改善箇所説明図

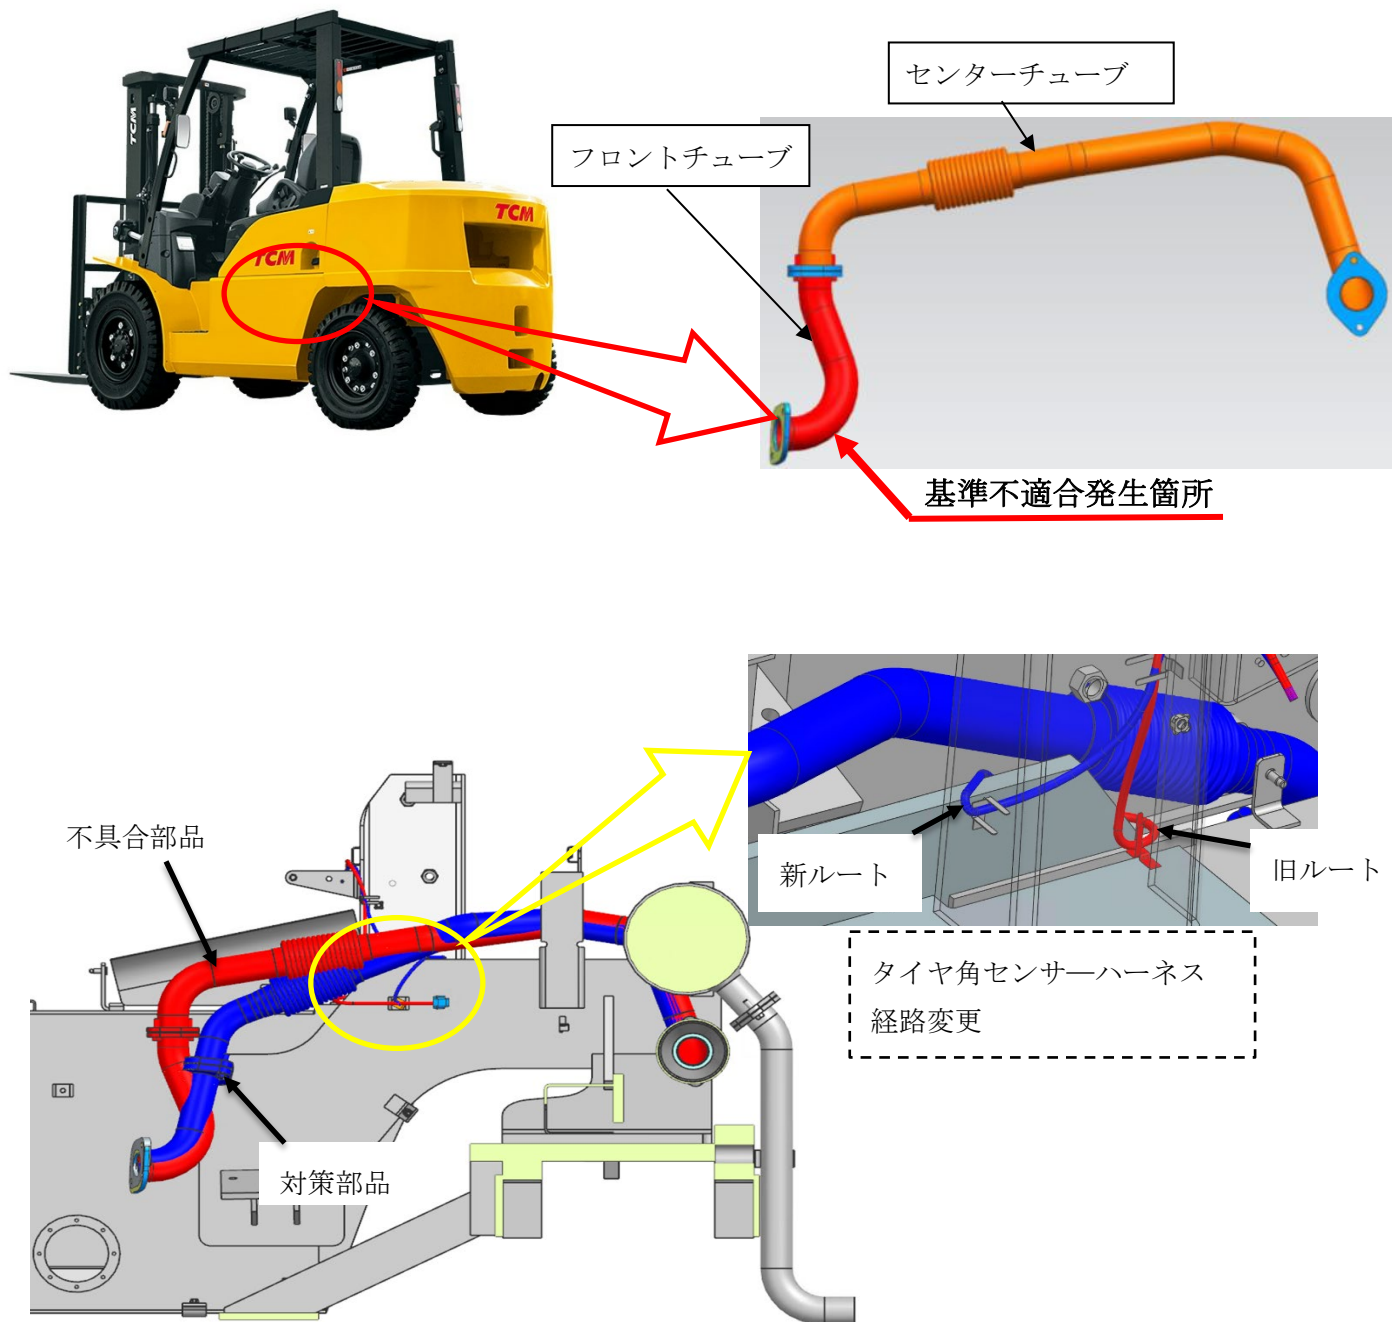
□ は交換部品を示す。 □□□ は経路変更部品を示す。

フォークリフトの排気管において、設計検討が不十分なため、素材の強度および加工精度が低く、フロントチューブの強度が不足しているものがある。そのため、そのまま使用を続けると、フロントチューブが破損し、排気ガスが漏れるおそれがある。

識別：車体前面フロントカバー上隅の運転者席側に白色マーキングを施す。

全車両、フロントチューブおよびセンターチューブを対策品に交換するとともに、タイヤ角センサーハーネスの経路を変更する。
